Fagnotat

Vår ref.
2023/9562

Vår dato
28.04.2025

Detaljregulering av Fredlybekken, nedre del, r20230007, sluttbehandling

Dagens støynivå, fra støyrapport

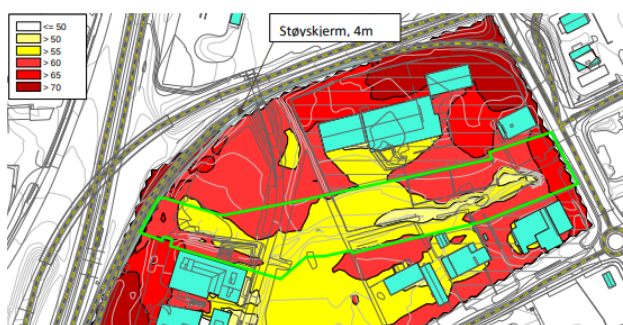
Det har vært uenighet mellom Byplankontoret og Klima- og miljøenheten som går på at planforslaget åpner opp for å tillate høyere støyverdier enn gitt i KPA og anbefalt i veileder for behandling av støy T-1442. Planen krever skjerming av grønnstrukturen gjennom terreng- og vegetasjonsutforming slik at områdets støy ikke overstiger L_{den} 60 dB, mens gjeldende grenseverdier for grøntområder er anbefalt L_{den} under 50 dB.

Klima- og miljøenheten mener at det ut fra et folkehelseperspektiv er uheldig å etablere

områder for rekreasjon og langvarig opphold i støysoner. Derfor bør det knyttes rekkefølgekrav til etablering av lokk over Omkjøringsvegen, i tråd med kommunedelplan for Sluppen, før opparbeidelse av grøntområdet.

Byplankontoret er på generelt grunnlag enig med Klima- og miljøenheten i at utendørsoppholdsarealer skal skjermes slik at anbefalte støyverdier oppnås. Når det gjelder det aktuelle planområdet, er støysituasjonen svært utfordrende. Støyrapporten viser at selv med etablering av støyskjermer på 4 meters høyde vil ikke støysituasjonen i planområdet bli vesentlig bedre.

Etablering av lokk over deler av Omkjøringsvegen ligger langt frem i tid og er avhengig av mange faktorer som ligger utenfor kommunens innflytelse. Slik Byplankontoret ser det bør man ikke vente på etablering av lokk for dette tiltaket.

Reguleringsplanen sikrer at støy skal skjermes bort med oppbygging av terreng og ved hjelp av vegetasjonsskjermer. Den dagen Omkjøringsvegen legges under lokk og det etableres ny bebyggelse nord for planområdet, vil støysituasjonen i grøntdraget forbedres betydelig. Inntil da vurderer Byplankontoret at det uansett vil være en stor forbedring for Sluppen og bydelene rundt at planforslaget realiseres. Det er uansett flere positive virkninger ved planforslaget. I tillegg til at bekken delvis åpnes og området utvikles til en grønn lunge, vil også etablering av

Oppføring av støyskjermer langs trafikkmaskinen rundt planområdet vil innebære store visuelle ulemper, og effekten av støyskjermer vil heller ikke ha tilstrekkelig støydempende effekt, ifølge støyrapporten.
